Oggetto: [ID: 7554] Procedura di Valutazione di Impatto Ambientale ai sensi del l'art .23 del D. Lgs 152/2006 relativa al progetto per la produzione di energia elettrica da fonte eolica denominato "Parco eolico Samassi -Serrenti" costi tuto da n. 11 aereogeneratori con potenza unitaria di 6 MW, nei comuni di Samassi (VS) e Serrenti (VS) con stazione di trasformazione nel comune di Sanluri (VS) ed opere accessorie nei comuni di Samassi, Serrenti, Furtei e Sanluri. Proponente: Sorgenia Renewables S.r.l. – Trasmissione nota En.A.S.

Oggetto: **[ID: 7554] Procedura di Valutazione di Impatto Ambientale ai sensi del l'art. 23 del D.Lgs 152/2006 relativa al progetto per la produzione di energia elettrica da fonte eolica denominato "Parco eolico Samassi -Serrenti" costituito da n. 11 aereogeneratori con potenza unitaria di 6 MW, nei comuni di Samassi (VS) e Serrenti (VS) con stazione di trasformazione nel comune di Sanluri (VS) ed opere accessorie nei comuni di Samassi, Serrenti, Furtei e Sanluri.**
Proponente: Sorgenia Renewables S.r.l.
Autorità Competente: Ministero della Transizione Ecologica (Mi.T.E.).
Osservazioni Enas
(RAS AOO 05-01-00 Prot. Uscita n.15351 del 16/06/2022)

- **Carta

**Opere del Sistema Idrico Multisetoriale Regionale (SIMR)
Individuazione interferenze impianto eolico "Samassi-Serrenti"
Dettaglio zona "Casa Fiume"**

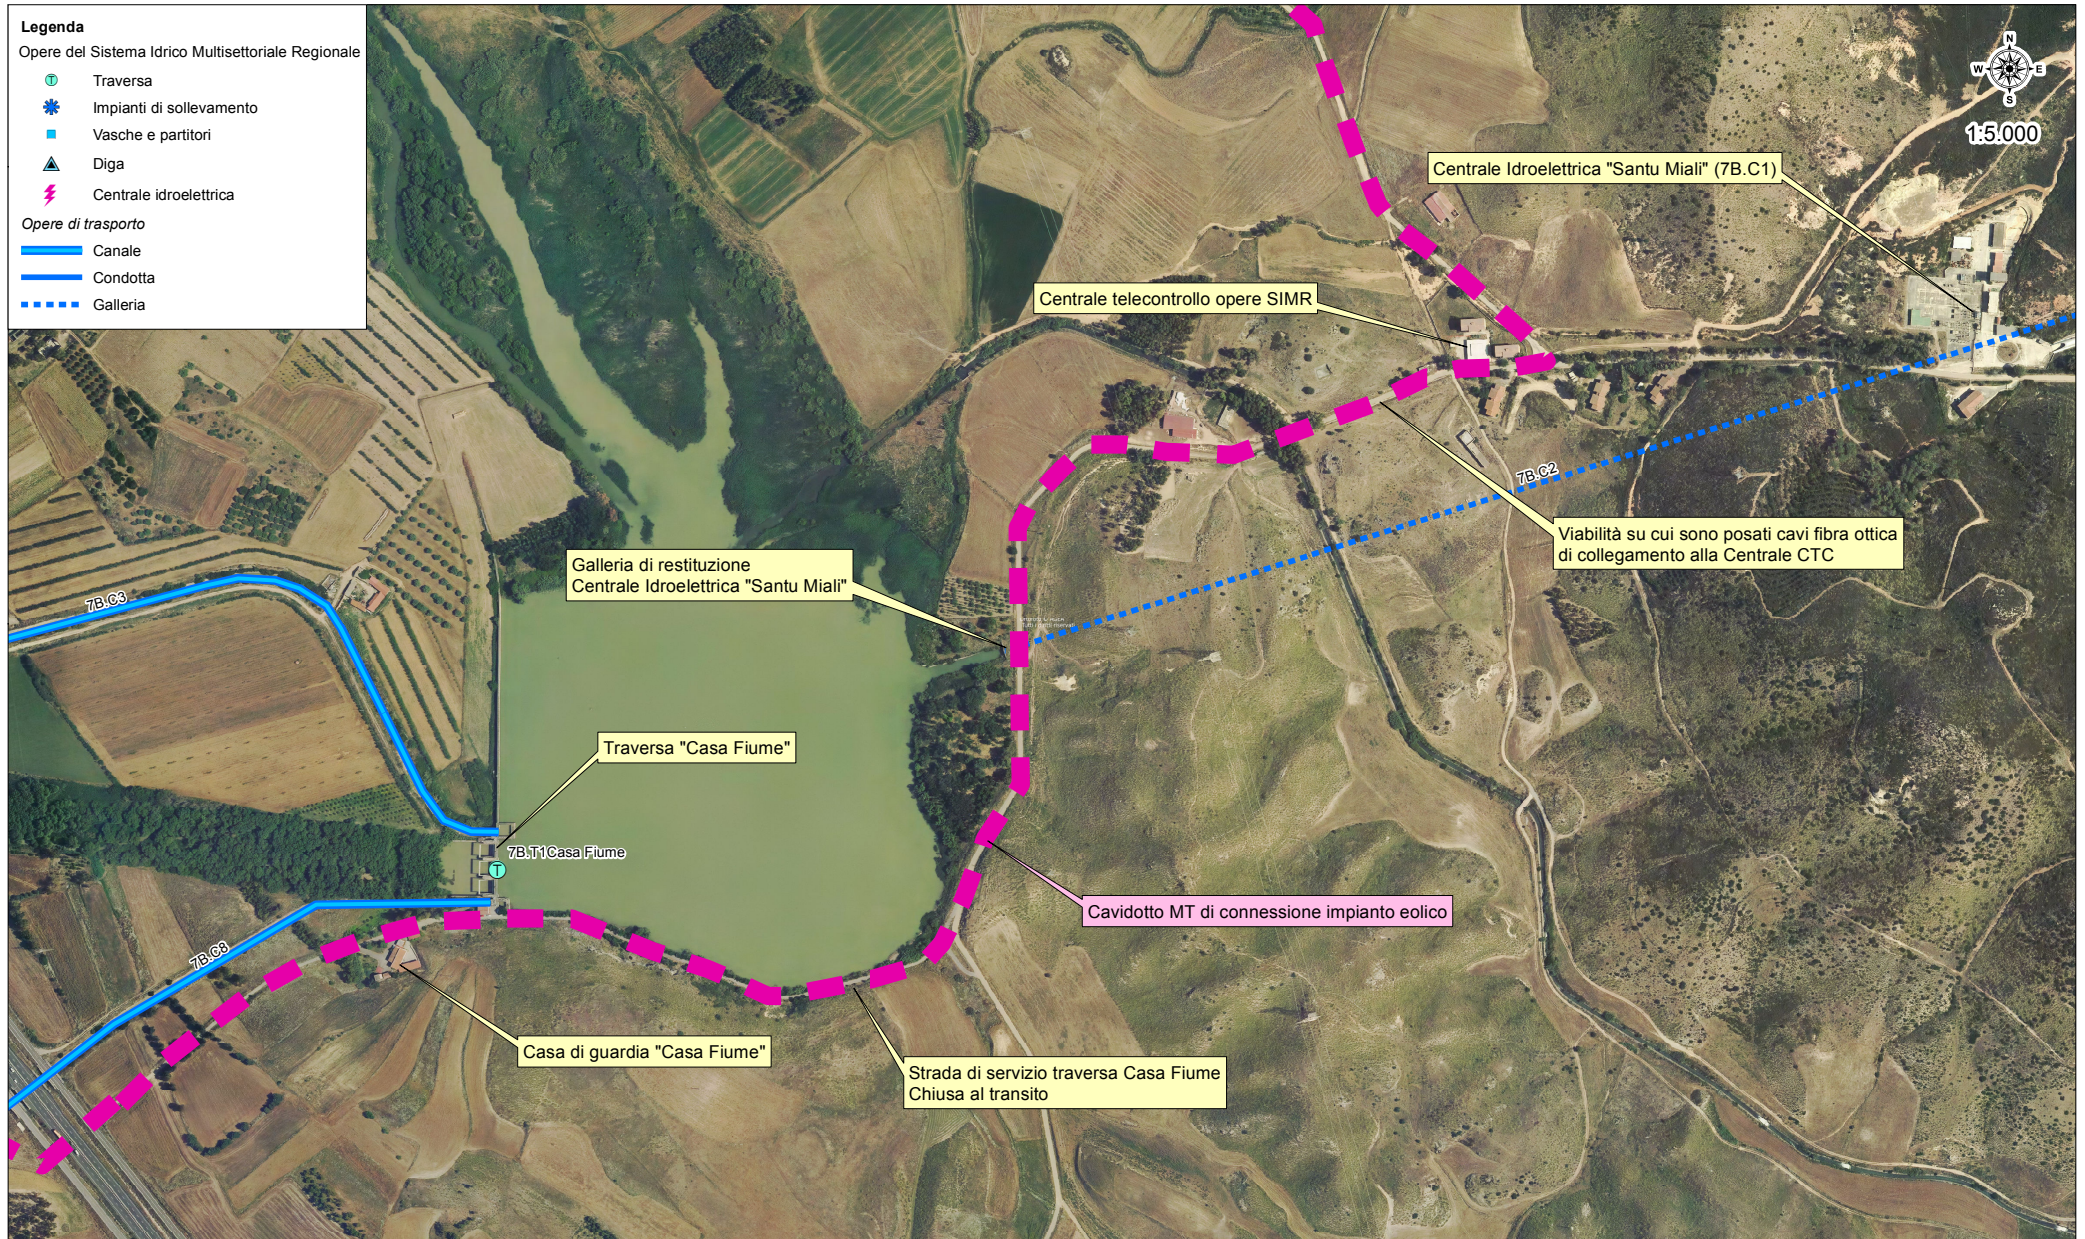
- e) **le interferenze riportate nei punti 4,5,6 non sono autorizzabili** in quanto la strada all'interno dell'area demaniale della traversa Casa Fiume (7B.T1) è recintata ed ad uso esclusivo della traversa di "Casa Fiume", inoltre lungo la strada di collegamento con la centrale idroelettrica di Santu Miali sono posati i cavi in fibra ottica dei collegamenti con la Centrale di telecontrollo delle opere del SIMR. Pertanto il parere su tali interferenze è **negativo** e si richiede lo studio di un tracciato alternativo del cavidotto;

**Opere del Sistema Idrico Multisetoriale Regionale (SIMR)
Individuazione interferenze impianto eolico "Samassi-Serrenti"**

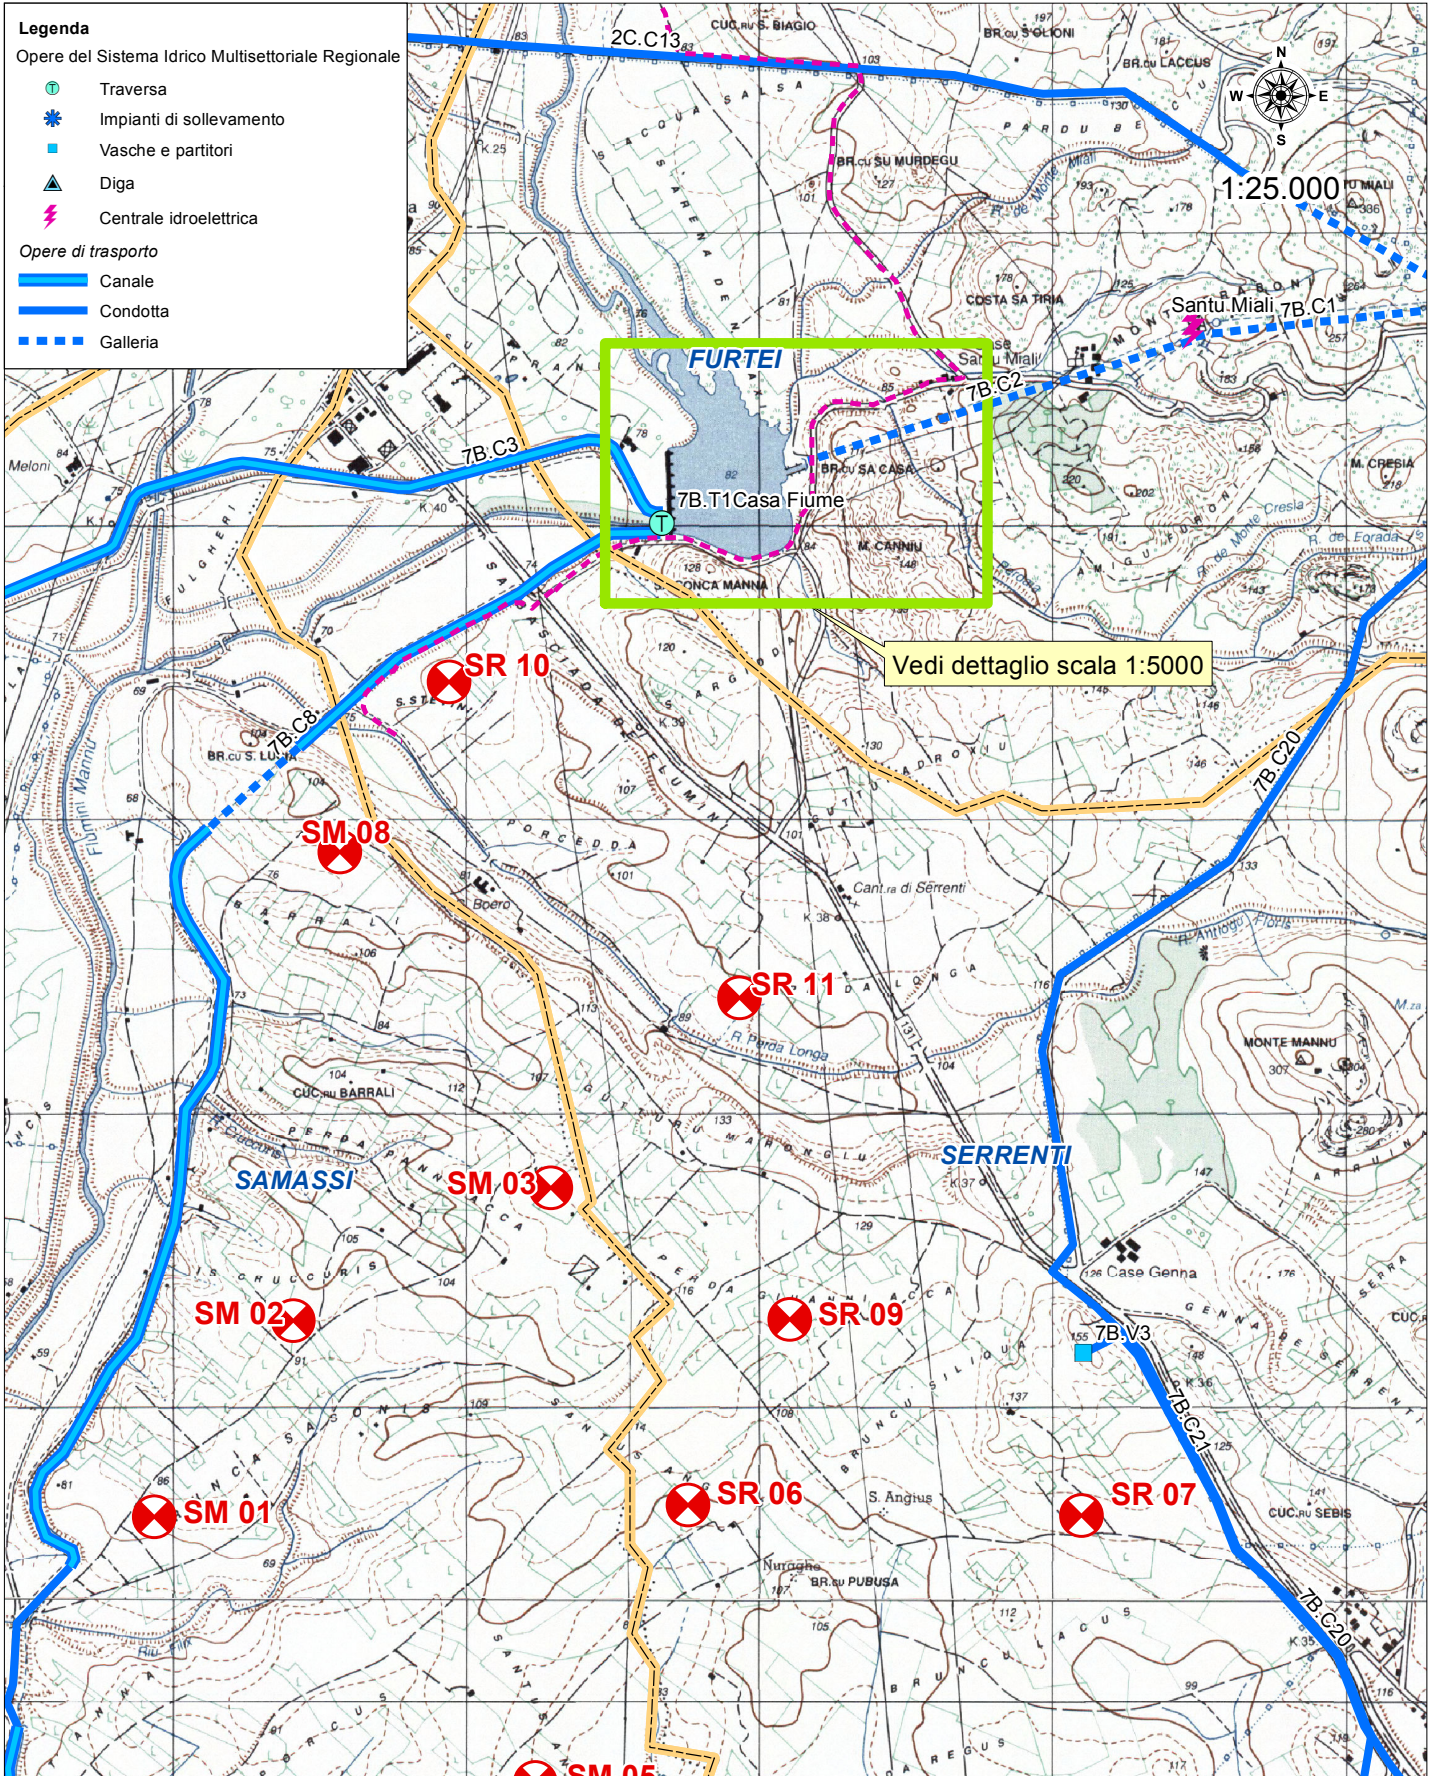
1. Adduttore Sanluri-Sardara (Codice SIMR 2C.C13) - *(cavidotto MT - intersezione e parallelismo)*
2. Galleria restituzione Santu Miali (Codice SIMR 7B.C2) - *(cavidotto MT - intersezione)*
3. Canale Ripartitore Sud-Est 1° tronco (Codice SIMR 7B.C8) - *(cavidotto MT - parallelismo)*
4. Traversa Casa Fiume (Codice SIMR 7B.T1) - *(cavidotto MT posato su strada demaniale interdetta)*
5. Centrale di telecontrollo opere SIMR - *(cavidotto MT - intersezione)*
6. Fibra ottica di collegamento dalla Centrale di Telecontrollo alla Centrale idroelettrica di Santu Miali e alla Traversa di Casa Fiume, posata all'interno della condotta Ex Snia
7. Acquedotto di alimentazione in PEAD 2" dalla centrale di Santu Miali alla Centrale di telecontrollo e alla Traversa di Casa Fiume, posato a bordo strada nella banchina in terra.

La molteplicità delle interferenze riscontrate, alcune delle quali risultano non autorizzabili per l'esercizio in sicurezza delle suddette infrastrutture, impongono lo studio da parte del proponente di alternative progettuali per il tracciato del cavidotto MT di connessione.

- a) le interferenze tra cavidotto MT e l'Adduttore Sanluri Sardara DN 1800 in acciaio (2C.C13) dovrà essere risolto con la tecnica del sottopasso della condotta da parte dell'elettrodotta con l'impiego di tecnologie "trenchless" ad **una distanza non inferiore a 1,50 m dalla generatrice inferiore della condotta** per un tratto di sviluppo non inferiore al diametro della condotta più due metri per ciascun lato.

- b) l'interferenza tra cavidotto MT e Galleria restituzione Santu Miali (Codice SIMR 7B.C2) dovrà essere risolto con la posa del cavidotto a una distanza **non superiore a 1,50 m dal piano stradale**.

- d) I parallelismi tra Cavidotto MT e le opere el SIMR dovranno essere realizzati senza interessare la fascia di pertinenza degli acquedotti sottoposta a servitù o esproprio ed, in ogni caso, a una **distanza minima di 5,00 m**, sufficiente ad evitare interferenze con eventuali blocchi d'ancoraggio e con l'esecuzione degli interventi di manutenzione delle opere SIMR;
